Отчет о встрече жителей с архитекторами в формате соучаствующего проектирования в рамках программы «Мой район» в административных округах г. Москвы

**Третья встреча:
18.07.2024 г.**

**По адресу:
ЮАО, район Чертаново Центральное,
Парк имени 30-летия Победы в Великой Отечественной
войне, Кировоградская, 20-22**

Стол № 3

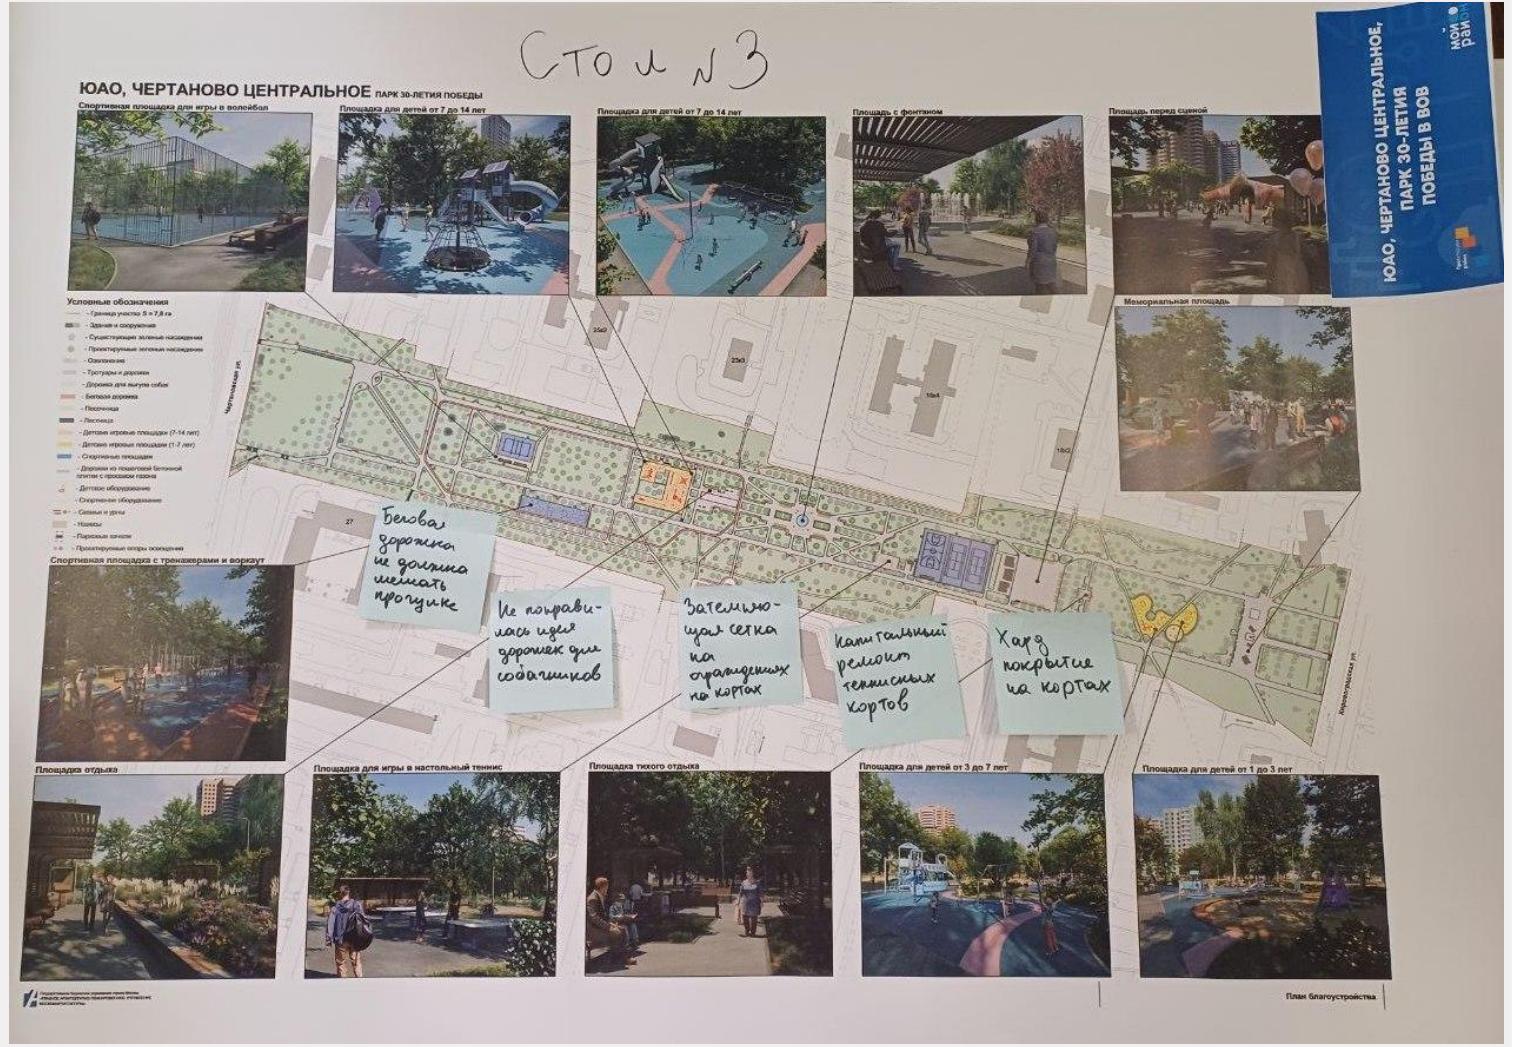
- Сохранить теннисные корты на прежнем месте и обновить оборудование
Комментарий: Это предусматривает представленная концепция благоустройства
- Установить затеняющую сетку на ограждении теннисных кортов
- Сделать покрытие “хард” на кортах
- Спроектировать беговую дорожку так, чтобы не мешала прогулкам пешеходов
- Отказаться от гравийного покрытия дорожек для выгула животных

Стол № 4

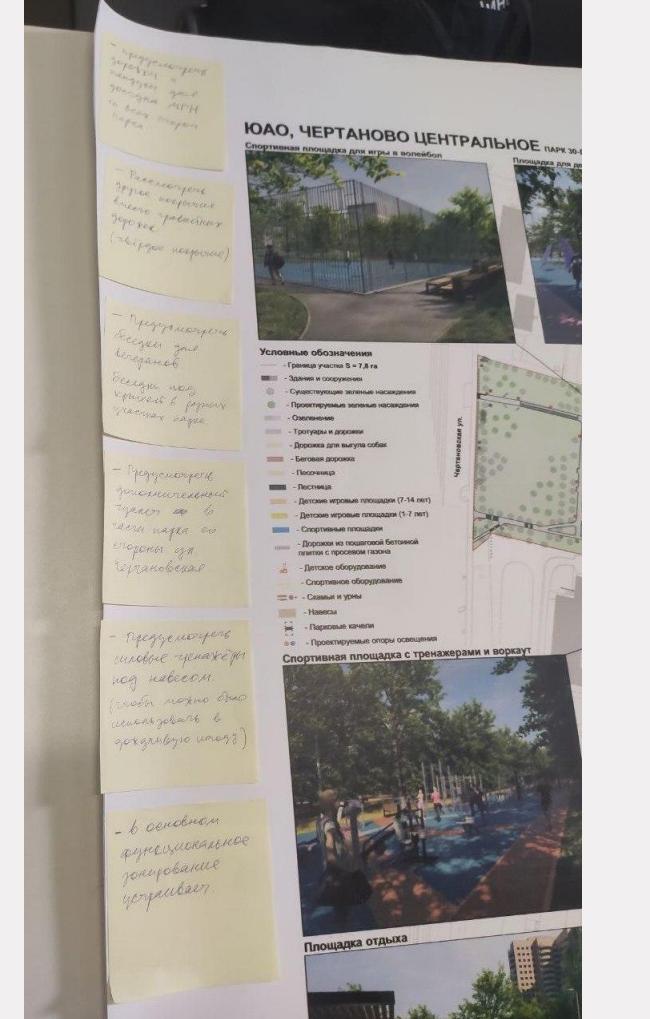
- Предусмотреть дорожки и пандусы для доступа маломобильных групп населения
- Вместо гравийных дорожек сделать асфальтовые (это разгрузит центральные пешеходные зоны)
- Добавить беседки под крышей в разных участках парка
- Разместить навес над уличными тренажерами, чтобы можно было их использовать в дождливую погоду
- Удобные скамейки в зонах тихого отдыха
